Wettbewerb für den Neubau der Kantonalbank in Schaffhausen.

Die Darstellungen auf Seite 206 und 207 dieser Nummer geben den mit dem II. Preise ausgezeichneten Entwurf wieder. Kennzeichen: Frauenkopf mit Wappen-diamant (gez.). Sein Verfasser ist Architekt Albert Meyer in Lausanne. Bezüglich der Beurteilung der dargestellten Entwürfe sei auf das Gutachten des Preisgerichtes verwiesen, dessen zweiter Teil hier folgt:

Bericht des Preisgerichtes.

II. Preis. Motto: Frauenkopf (gez.). Verfasser: *Alb. Meyer*, Architekt in Lausanne.

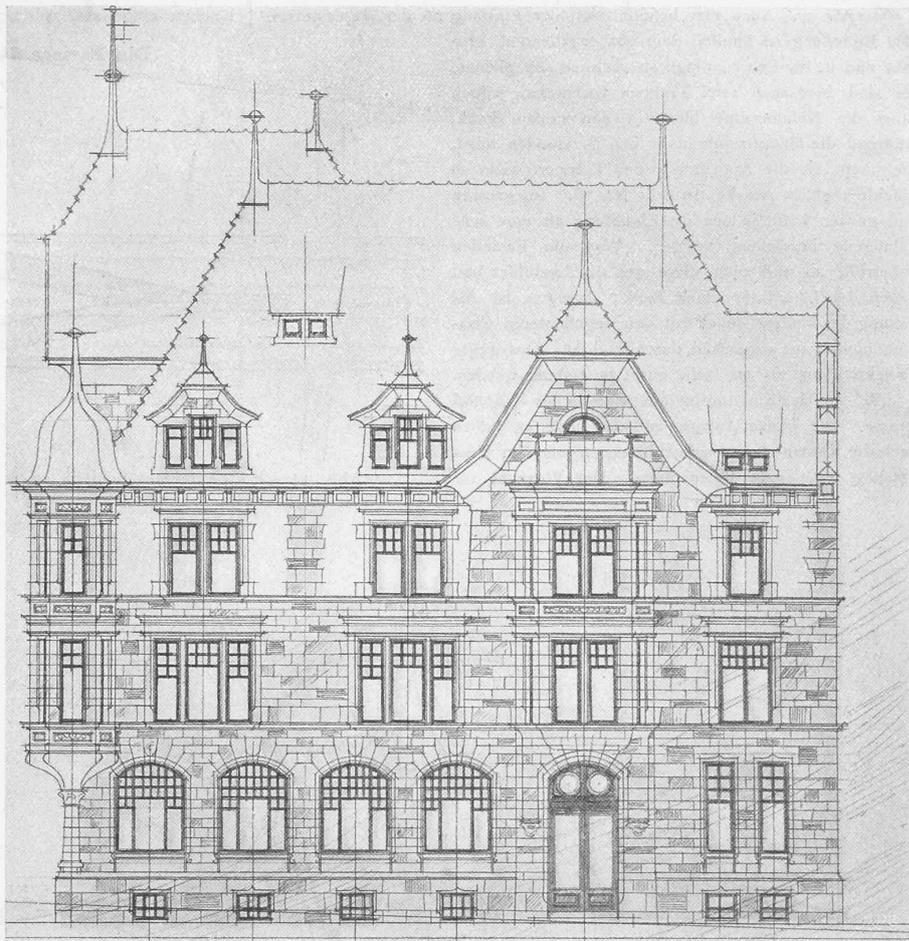
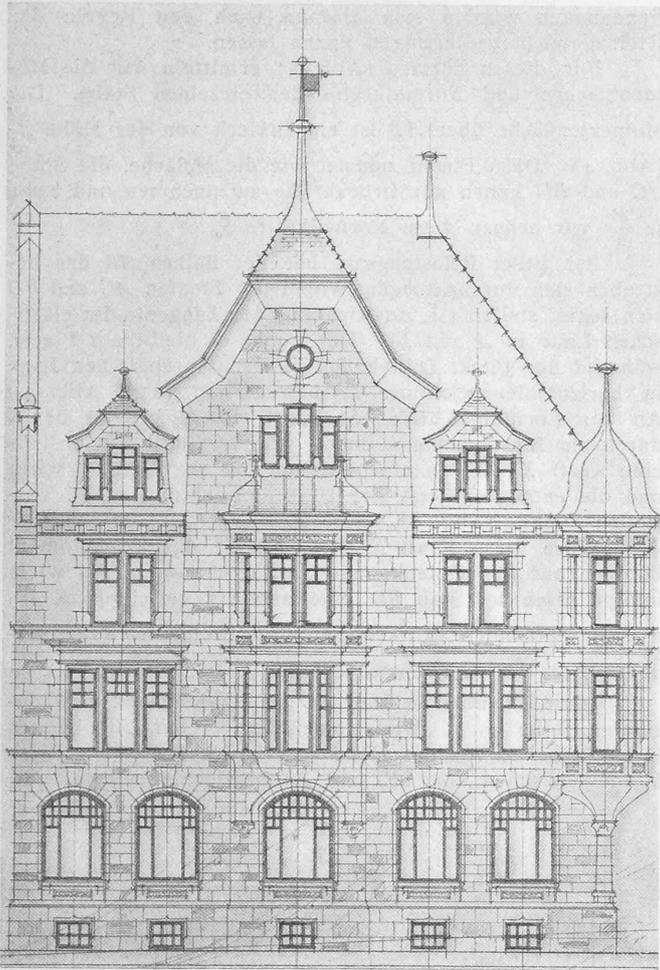
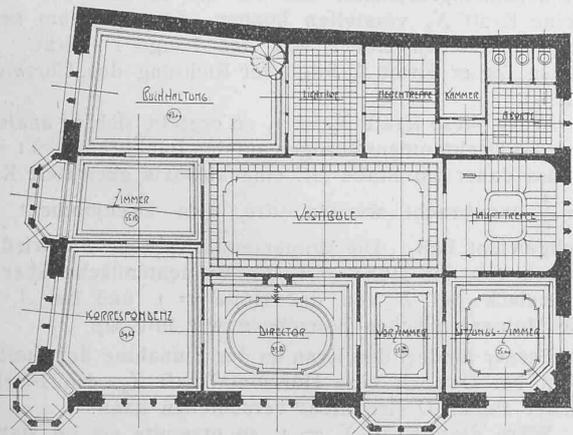
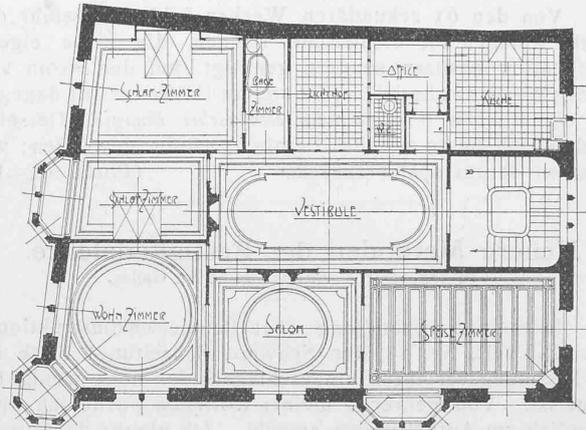
Nr. 77. Auch hier befindet sich der Eingang an der Bogenstrasse. Die Einteilung ist ähnlich dem vorhergehenden Projekt und ist die Kassenanlage so ziemlich die gleiche. Es sind hier auch zwei Treppen vorhanden, jedoch führt die Nebentreppe bloss in den ersten Stock, während die Haupttreppe bis in den Dachboden führt, überhaupt ist die Anordnung der Treppen nicht so glücklich gelöst wie bei Projekt Nr. 76. Im grossen und ganzen kann jedoch die Einteilung als eine sehr gelungene bezeichnet werden. Was die Fassaden anbetrifft, so sind auch diese gut durchgebildet und haben den Charakter einer Bank; dagegen ist die Lösung der beiden Giebel mit den angedeuteten Risaliten nicht ganz organisch durchgebildet. Das ganze Projekt kann als ein sehr gutes bezeichnet werden.

Obschon die Grundrissanlagen ziemlich gleichwertig sind, wurde doch einstimmig beschlossen Nr. 76 in erste und in Nr. 77 zweite Linie zu stellen. Die Treppenanlage von Projekt Nr. 76 muss derjenigen von Nr. 77 vorgezogen werden, ebenso die Fassaden.
